ОО "Со Слатина"
бул. Шипченски проход 67
№ РС/21-ЕВ00-898
от 21.04.2021 14:29:56
Справка: www.so-slatina.org
Потреб. код: UGC8316818

From: D ID / < > m>
Sent: 21 април 2021 г. 12:57
To: info@so-slatina.org
Subject: ул.Кривина 33 плануван буферен паркинг опасения
Attachments: Metro.png

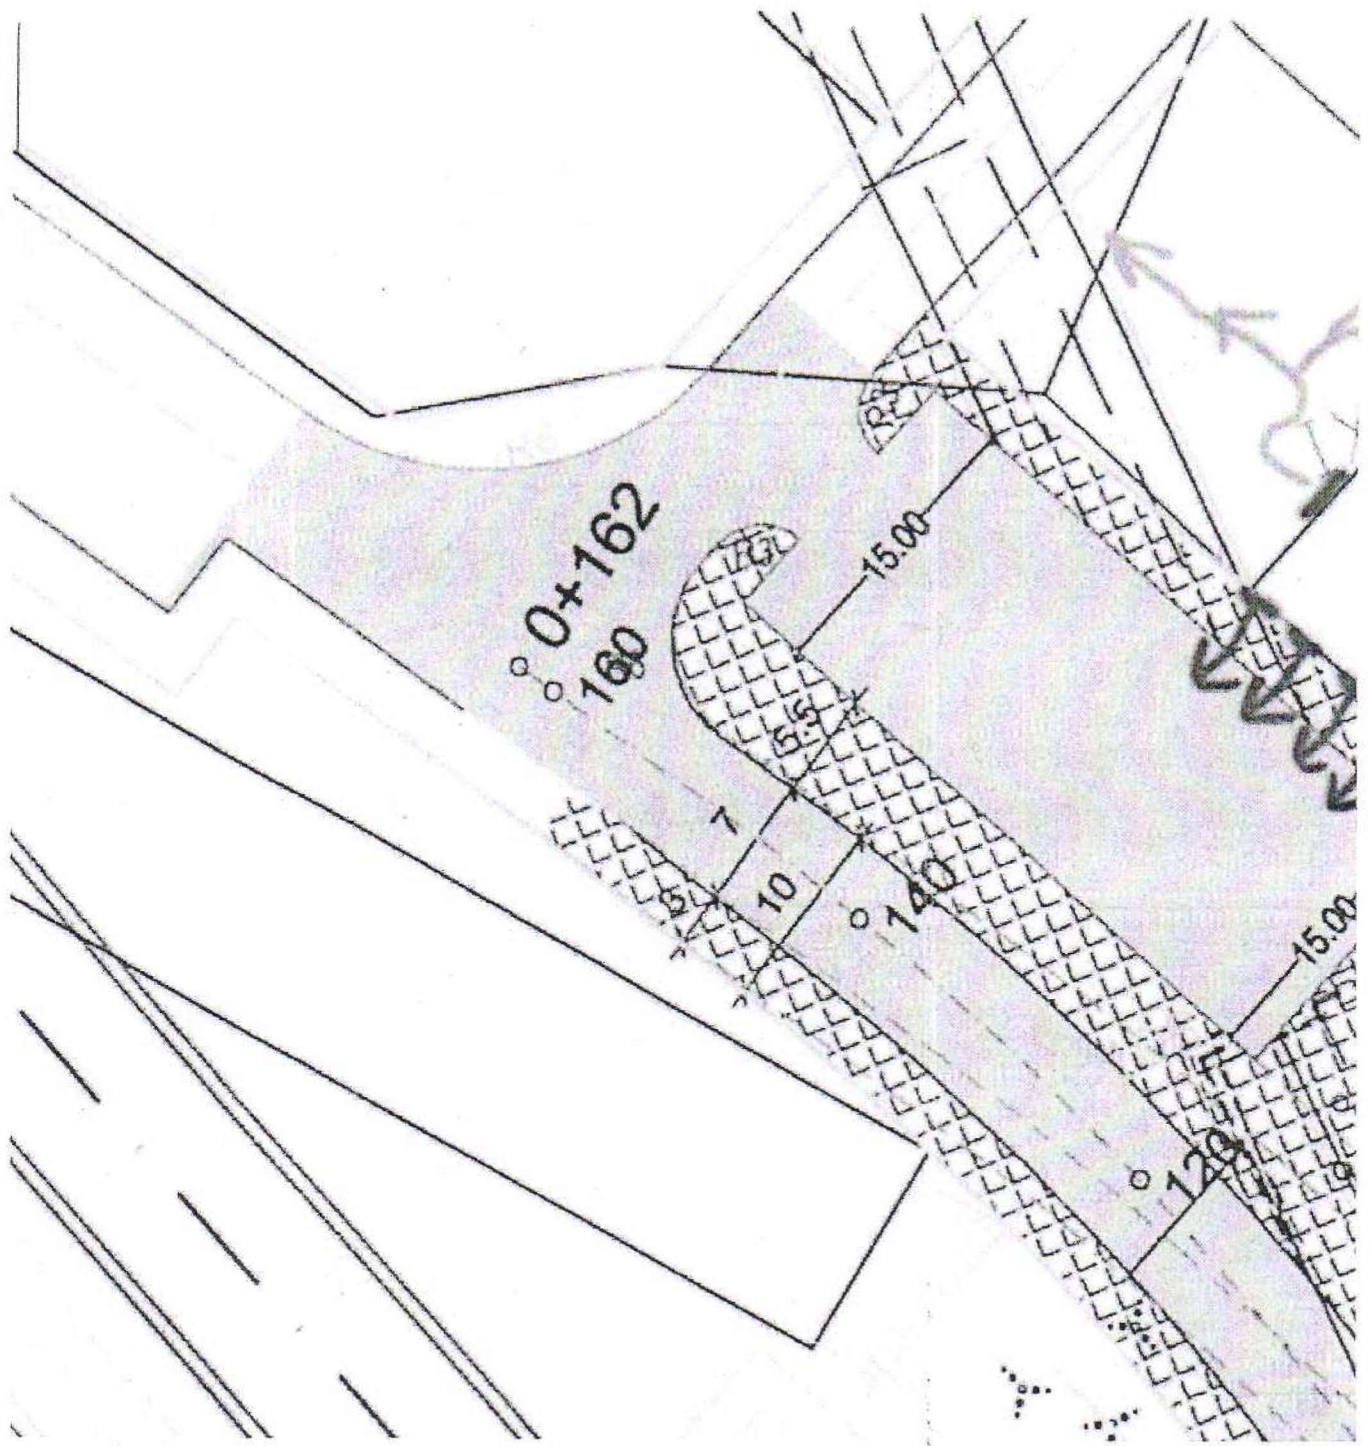
аз съм Д Д и живея на у }, където е планувано да се строй метро, нова улица и паркинг. Всичко това ме радва. Само погледнах плановете и не съм сигурен, че в тях са взети в предвид гаражите, които са в блока ни. В блока ни има общо 13 гаража - 10 от които биха били блокирани, ако не се сложи правилна маркировка на новия паркинг. Така 5 открити публични паркоместа биха запушили 10 гаража.

Прикачил съм снимка, на която съм отбелязал гаражите и от къде биха минавали колите излизаци от тях. Най-добре според мен би било там, където минават червени стрелки да има път(асфалт), а не тротоар, защото честото минаване и качване на коли отиващи към гаражите биха разбили тротоара. Допълнително там където минават стрелките на тротоара би било добре да се обозначи с маркировка "не паркирай гараж".
